Od: Matjaž Strajnar <Matjaz.Strajnar@dri.si>
Poslano: sreda, 06. april 2022 11:15
Za: Damijana Dušak
Zadeva: RE: pobuda za postavitve ogledala v Krškem na cesti R1 220/1334 Krško-Brežice

From: Damijana Dušak <Damijana.Dusak@krsko.si>
Sent: Wednesday, April 6, 2022 11:05 AM
To: Gašper Pipan <Gasper.Pipan@dri.si>; Matjaž Strajnar <Matjaz.Strajnar@dri.si>
Subject: pobuda za postavitve ogledala v Krškem na cesti R1 220/1334 Krško-Brežice

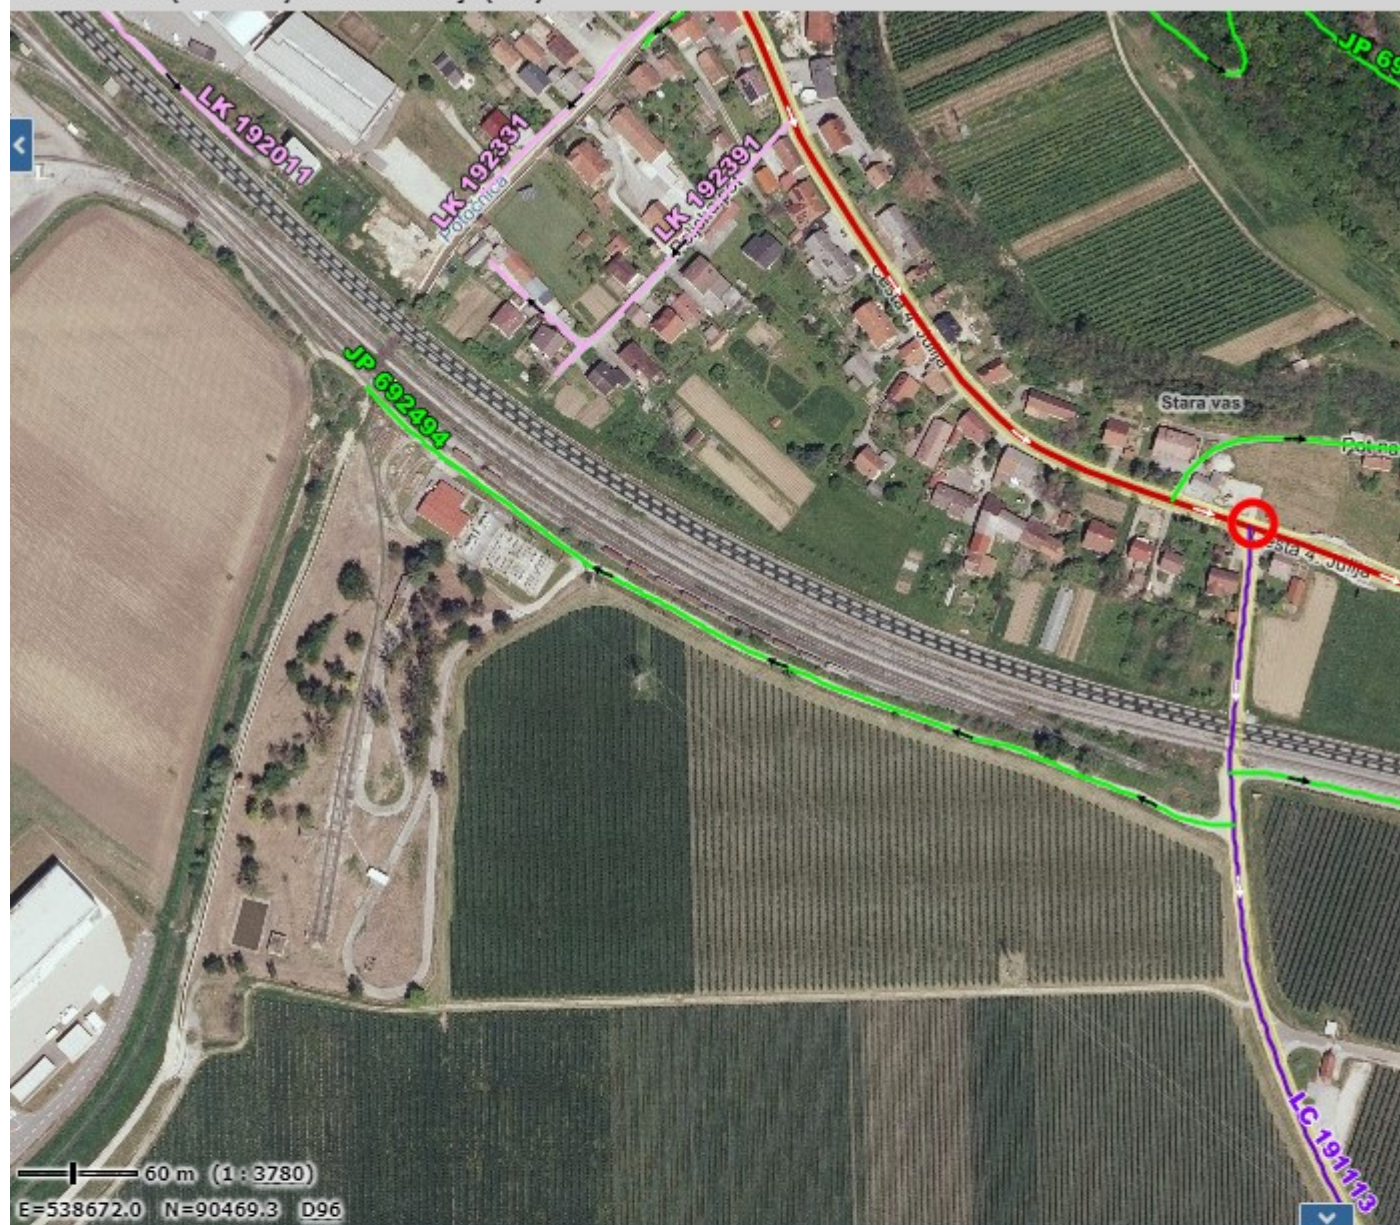
Dobili smo pobudo občana za postavitve cestnega ogledala, zaradi nezadostne preglednosti pri vključevanju na cesto R1 220/1334 Krško-Brežice, v km 1+948, na križišču z občinsko cesto LC 191113 Stara vas-Libna. Ogledalo je že

postavljeno za pogled iz smeri Brežic, sedaj pa bi želeli še eno ogledalo za pogled v smeri proti Krškem. Prosimo za ogled in odobritev.

Sporočam vam, da v območju cestnih priključkov na državno cesto (pregledno polje) ni dovoljeno vzpostaviti kakršnekoli vegetacije ali postaviti objekte, naprave in druge predmete ter storiti kar koli drugega, kar bi oviralo preglednost cest, križišča ali priključka, skladno s 1. odstavkom 75. člena Zakona o cestah (ZCes-1).

Predlagam vam, da lastnike vegetacije na obeh straneh priključka pozovete k ukrepu odstranitve ali znižanja vegetacije na 75 cm, s čimer bo preglednost zagotovljena in varnost pri vključevanju na državno cesto bistveno izboljšana.

Lastnikom predstavite na način, da ogledalo nikoli ne ponudi tako dobrega pogleda, vozila je težko opaziti, še posebej v slabem vremenu, ko je ogledalo mokro ali se ga oprijema rosa, motoristi so slabo vidni itd., zato ogledalo postavimo samo tam, kjer je nemogoče drugače zagotoviti preglednost. Tu gre pa le za nekaj zelenja, ki ogroža varnost v prometu.
